改善箇所説明図

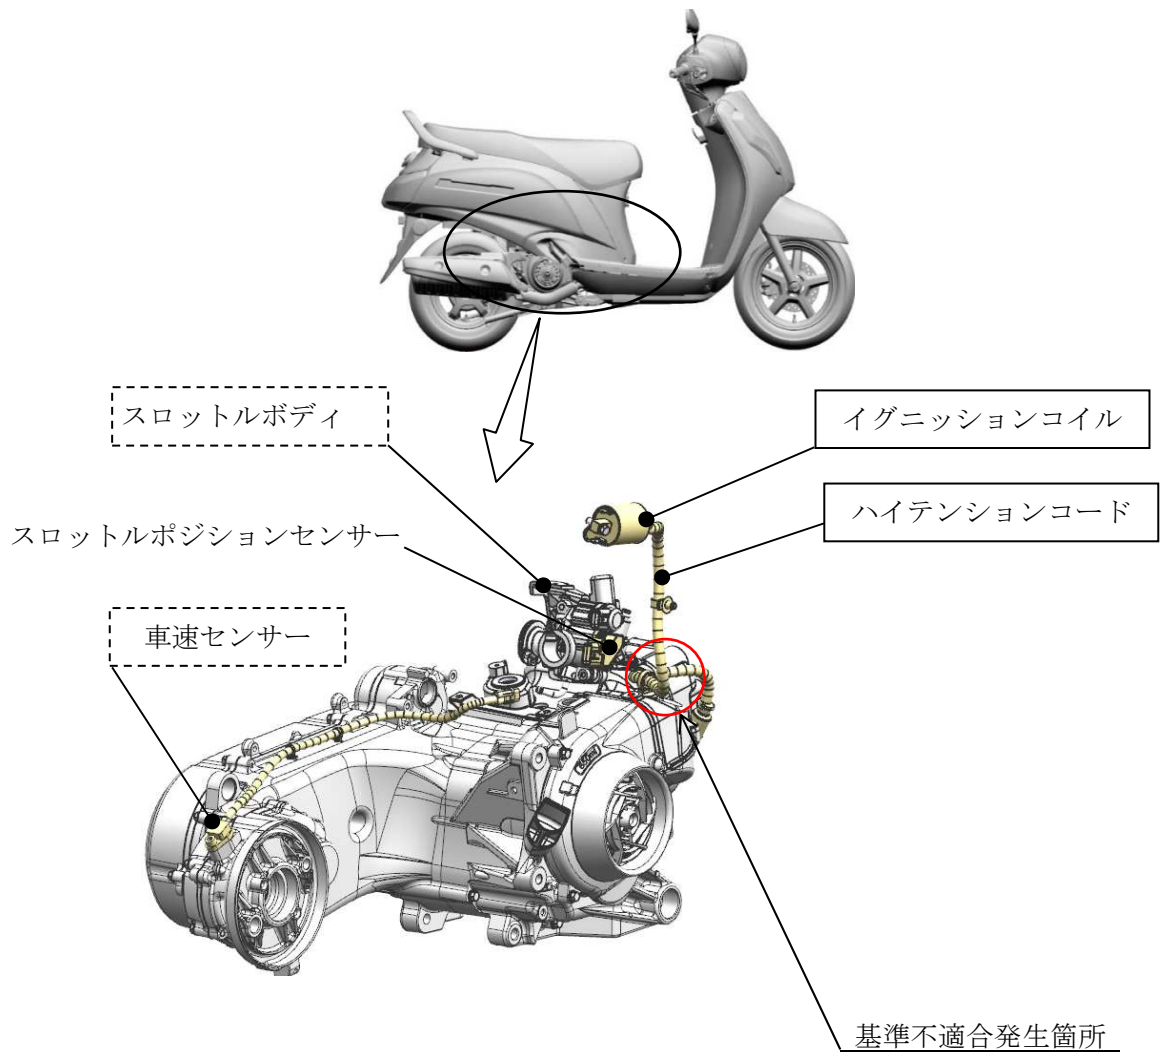
イグニッションコイルのハイテンションコードにおいて、製造管理が不適切なため、異品を装着したものがあある。そのため、走行時の屈曲の繰り返しの繰り返しにより亀裂が発生し、そのまま使用を続けると、断線してエンジンが停止し再始動できなくなるおそれがある。

また、ハイテンションコードに亀裂が発生した状態で被水した場合、点火出力がリークして車速センサーやスロットルポジションセンサーが破損し、車速表示不良や、始動不良となるおそれがある。

全車両、イグニッションコイルのハイテンションコードを点検し、異品が装着されていた場合には、イグニッションコイル（ハイテンションコード含む）を正規品と交換する。

また、該当車の車速センサーが破損していた場合には新品と交換し、スロットルポジションセンサーが破損していた場合にはスロットルボディを新品と交換する。
